HENVENDELSER MODTAGET I HØRINGSPERIODEN

FORSLAG TIL LOKALPLAN SLUSEHOLMEN STATIONSOMRÅDE

Supplerende høring om afgrænsning af vejareal til metroplads i lokalplansforslag for Sluseholmen Stationsområde

Bilag 2 - 20220822_Vejareal 1-1500

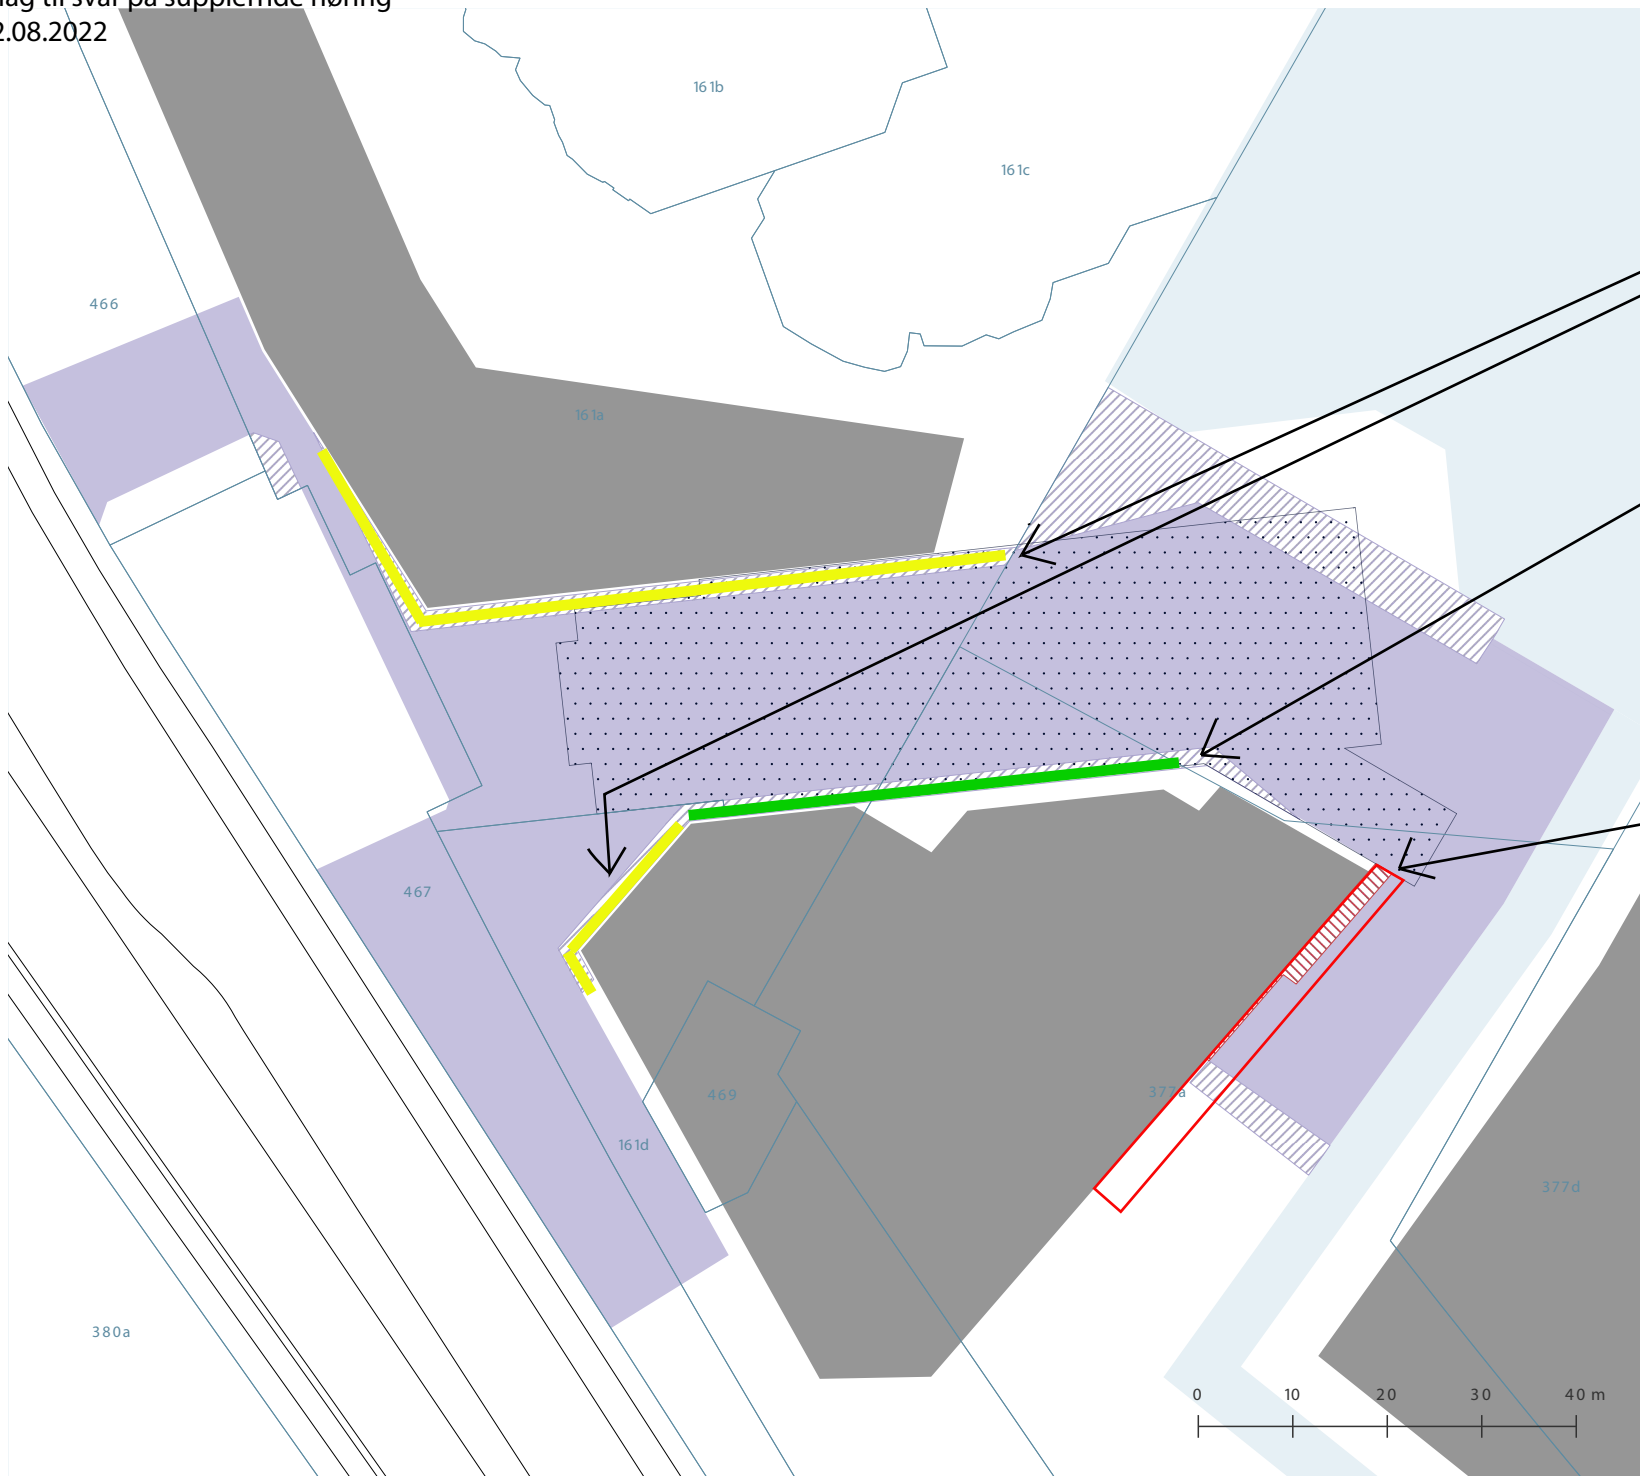
Bygningernes vigtigste bymæssige kantzoner er inddraget. Hele adgangen til vandet er inddraget.

Den foreslåede udvidelse af kantzonen i det viste omfang betragtes som voldsom set i lyset af den lange lokalplansproces, hvor netop dette areal har været et væsentligt omdrejningspunkt i hele perioden for lokalplanens udarbejdelse. Geometrien har været kendt de sidste 6 mdr. og det vækker stor undren hos grundejerne og i særlig grad Arbejdernes Landsbank at TMF kommer med dette udspil.

De foreslåede udvidelser, kan vi ikke se anderledes, end at det kan få direkte indflydelse på bygningerne og sætter bygherre uden for indflydelse på følgende punkter:

- Bygningsejer har ikke længere sikring for sin ankomst til bygningens hovedindgange. Bygningerne har været skitseret løbende gennem lokalplansprocessen og har indarbejdet primære og sekundære indgange i forhold til pladsens udformning, bevægelsesflow mm.

- Ordentlige kantzoneforhold mod metropladsen er skåret helt ned under minimum og vurderes stærkt kritisabel i forhold til den lange lokalplansproces, hvor byrumsbetragtninger har været væsentlige for hele udarbejdelsen af pladsen.

Bilag 3 - 20220822_Vejareal 1-500

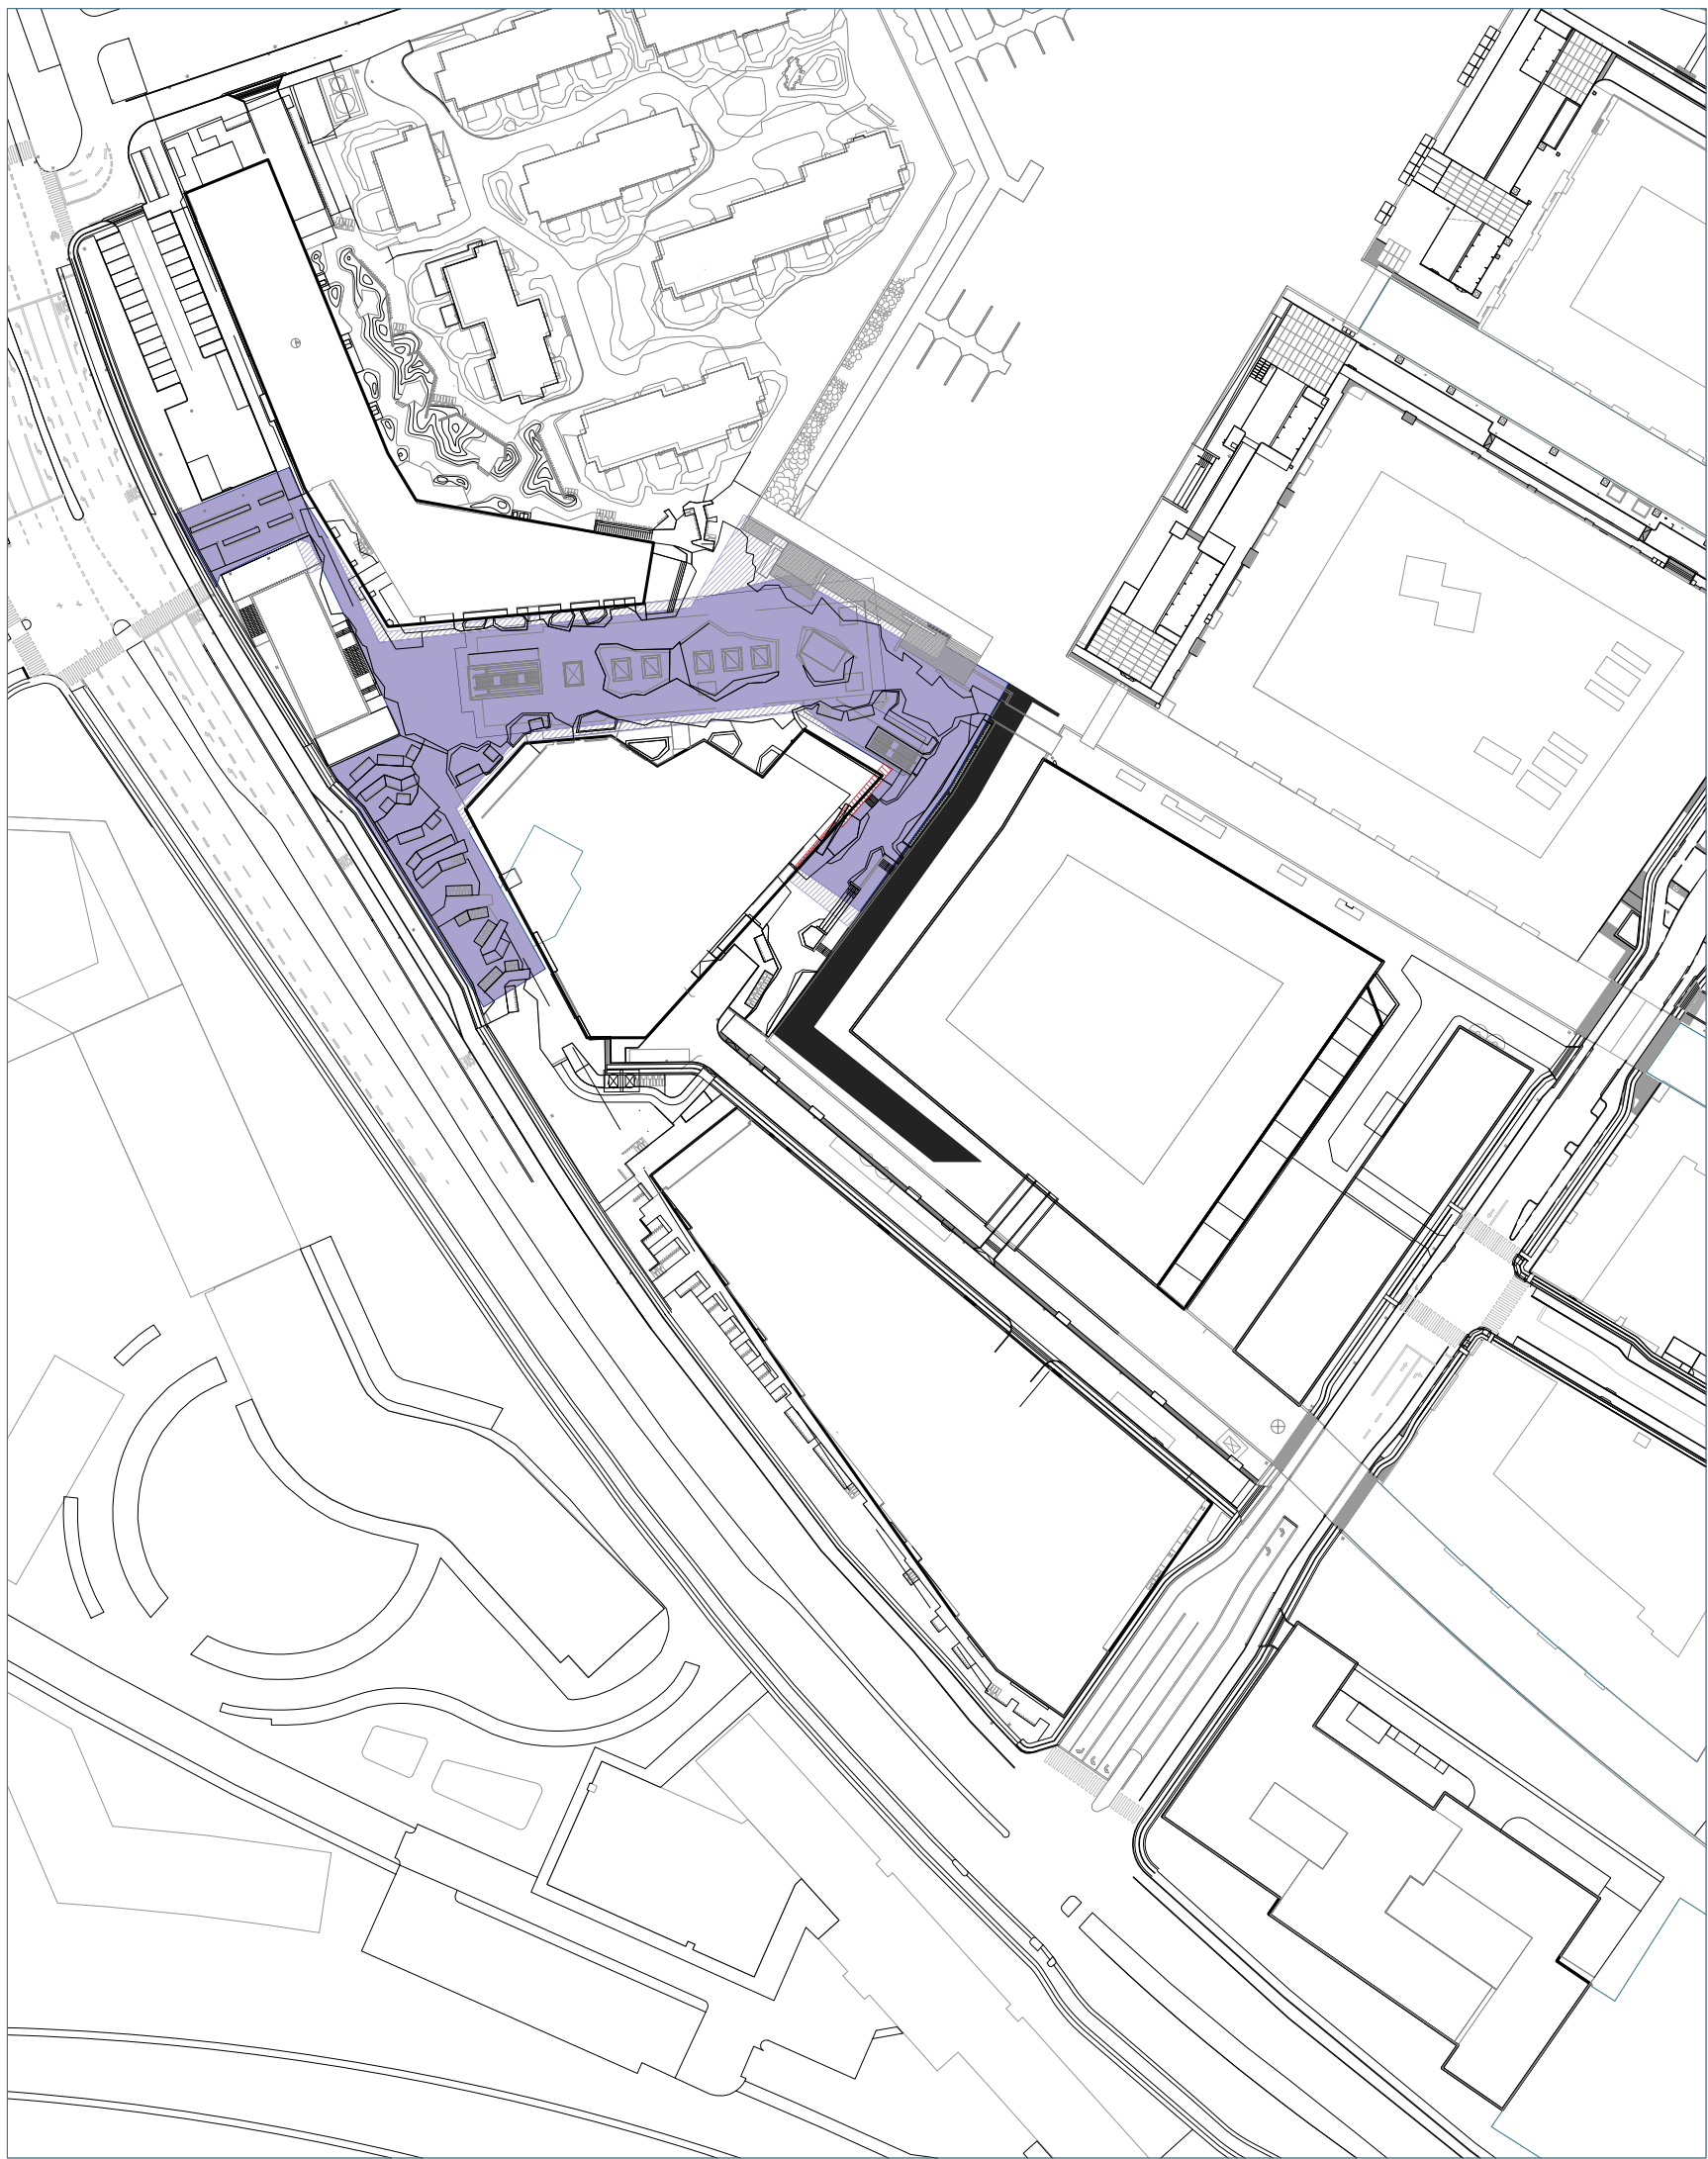
Vejareal bør tage hensyn til, at der er adgang til bygningerne og kantzoner

Vejareal bør tage hensyn til, at der ved den grønne linje kan være en baldakin med et fremspring på 1,8 meter ud over byggefeltet. Baldakin skal have en frihøjde på mindst 4,5 meter over terræn

Reduceret og udvidet vejareal skal tage hensyn til at kantzonen kan være 5 meter kantzone vinkelret på facaden og at der kan indresse gode terrasser til udeservering.

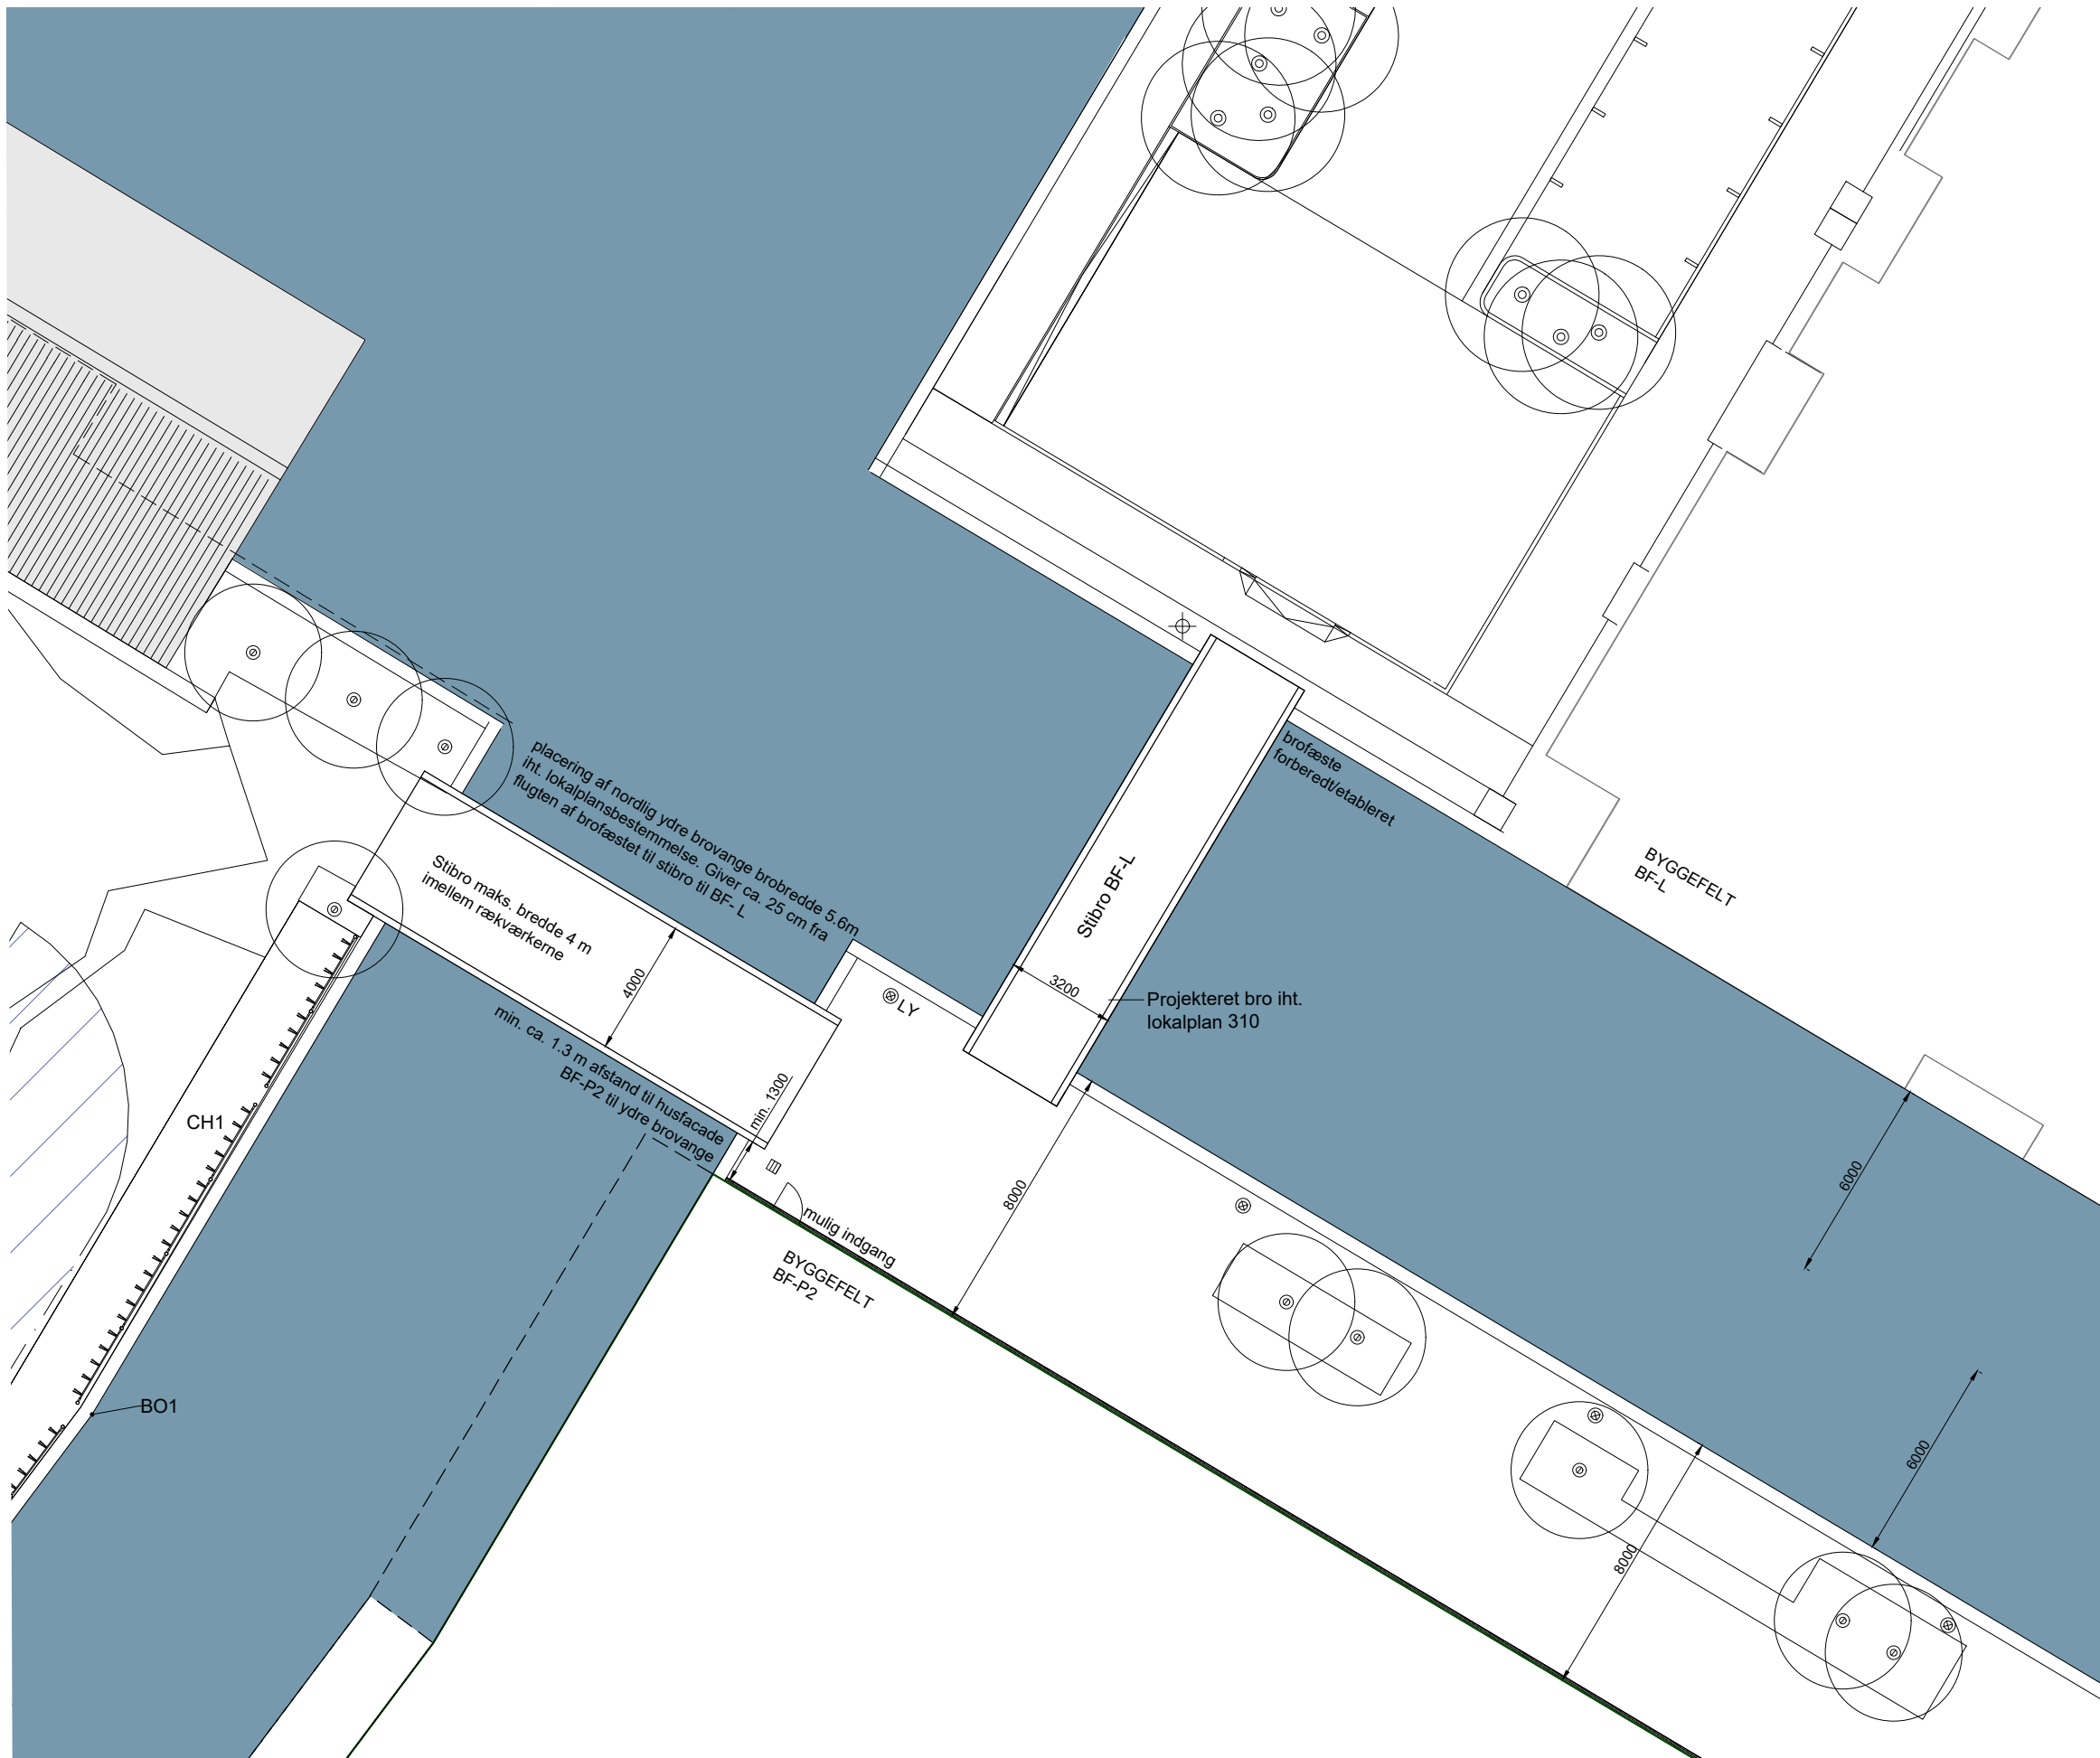
Kanalgadens bredde er 8 meter inkl. bolværkværkshammeren. Den planlagte stibro (Lokalplan 310, tillæg 3) lige nord for den nærværende nye lokalplansbro rækker ca. 1 meter ind på land.

Det er hensigtsmæssigt, at trafikanter der færdes på den nordlige stibro gives mulighed for at orientere sig uden at være i fare for at blive påkørt af færdsel til/fra den nye stibro.

Samtidig ønsker vi, at der etableres en respektafstand mellem byggefelt P2 og stibroen på mindst 1 meter, af hensyn til byggefeltets og broens fundaments konstruktioner.

Smallere bro vil sikre sænkede fart for cyklister på et sted med mange fodgængere.

Øvrige vejbroer til biler på Sluseholmen har en bredde på 5m. Vi ønsker ikke at broen opfattes som en kørebro.

Det forudsættes at
 - broen udføres som øvrige eks. stibroer på Sluseholmen, men bredden øges til ca. 4 m (måles imellem rækværker iht. jf. Lokalplan 310 tillæg 3 § 5 stk 4)
